TRANSPORDIAMET

Meie 03.10.2024 nr 7.1-2/24/16449-2

**Kärkna raudteejaama kinnistu
projekteerimistingimuste eelnõu
kooskõlastamine märkustega**

Olete esitanud meile kooskõlastamiseks Tartu maakonna Tartu valla Kärkna küla Kärkna raudteejaam kinnistu projekteerimistingimuste eelnõu (menetlus nr 451383, EHR kood nr 121429677).

1. 2944KRK_EP_AS-4-02_v01_asendiplaan

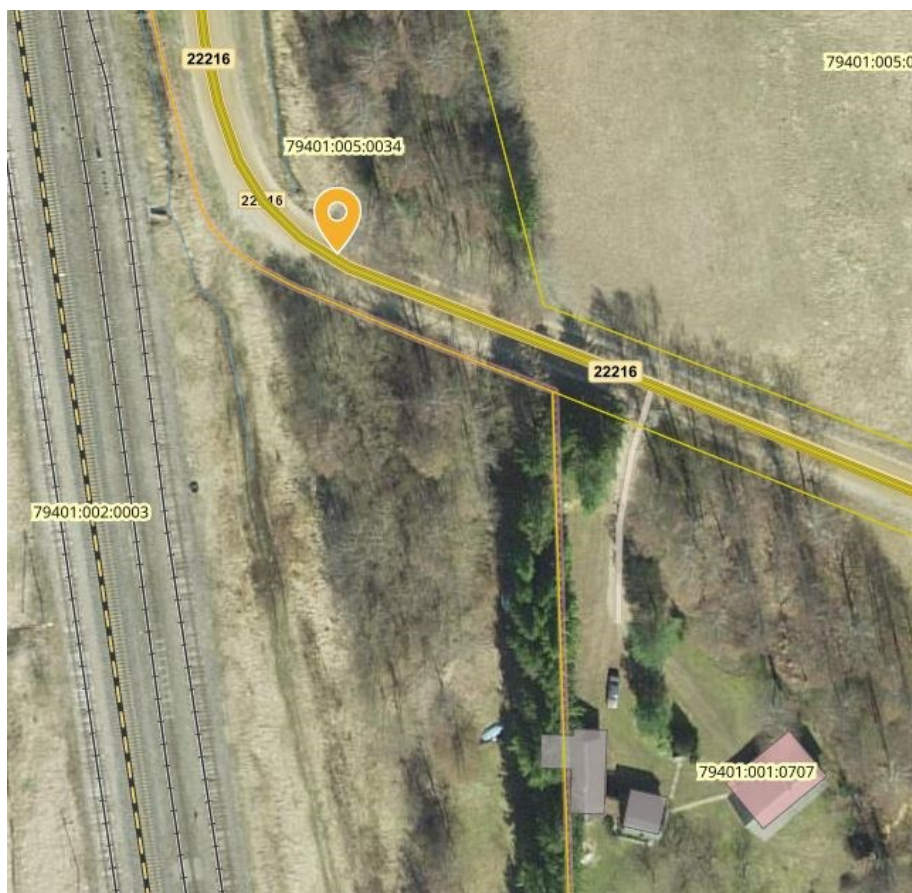
1. Projekti asendiplaanile kanda ja seletuskirjas tuua välja EhS § 71 kohane tee kaitsevöönd.
2. Kanda joonistele ehitiste (hoone, piire, parkla vms) kaugus riigitee äärmise sõiduraja välimisest servast.

3. Riigitee kaitsevööndis on keelatud EhS § 70 lg 2 ja § 72 lg 1 nimetatud tegevused, sh on keelatud ehitada ehitusloakohustuslikku teist ehitist. Riigitee kaitsevööndis kehtivatest piirangutest võib kõrvale kalduda meie nõusolekul vastavalt EhS § 70 lg 3.
Antud riigitee lõigu kaitsevööndis puudub hoonestusjoon, mistõttu me ei anna nõusolekut ehitada ehitusloakohustuslikku hoonet teekaitsevööndisse.
Juhul, kui projektala asukohas esineb täiendavaid kitsendusi, millest tulenevalt ei ole võimalik hoone kavandamine väljapoole riigitee kaitsevööndit, võib hoone kavandada (osaliselt) riigitee kaitsevööndisse, kuid mitte lähemale kui 20 m riigiteele.

4. Projektis kasutada riikliku teeregistri (<http://teeregister.riik.ee>) põhiseid teede numbreid ja nimetusi.
5. Projektiga käsitletavale alale (Lisa 1) puudub juurdepääs.
Juurdepääs kavandada riigitee km 1,19 projekteeritava ristumiskoha kaudu (Lisa 2). Riigitee ristumiskoht peab olema valmis ehitatud ja meile üle antud hiljemalt enne Kärkna raudteejaama kinnistule kavandatava moodulhoone ehitamise alustamist (ehitusteatise või ehitamise alustamise teatise esitamist pädevale isikule).

Joonis 1. Ristumiskoha asukoht riigitee nr 22216 km 1,19

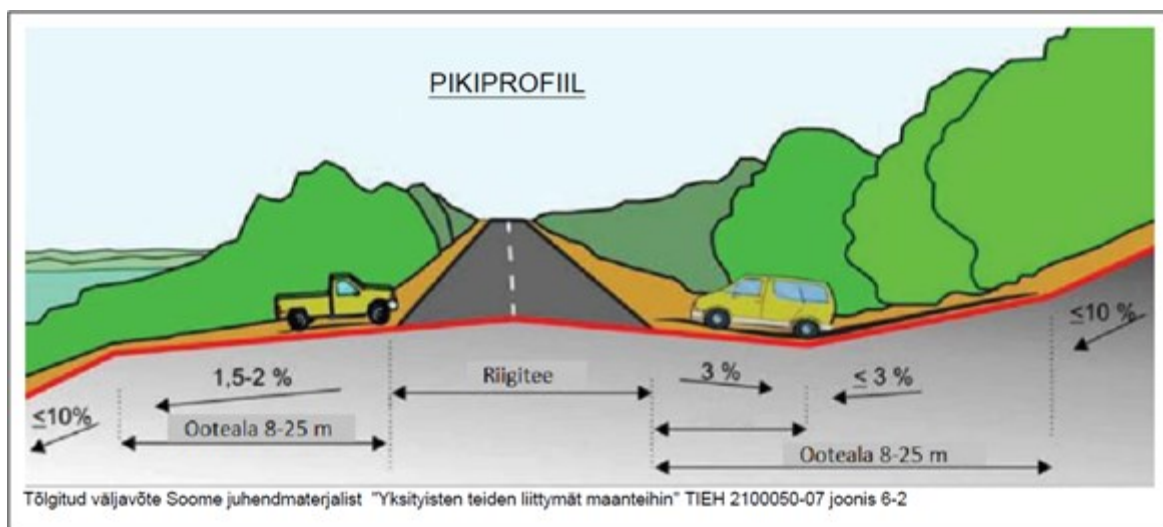
1. Ristumiskoht projekteerida riigitee km 1,19 (Joonis 1).
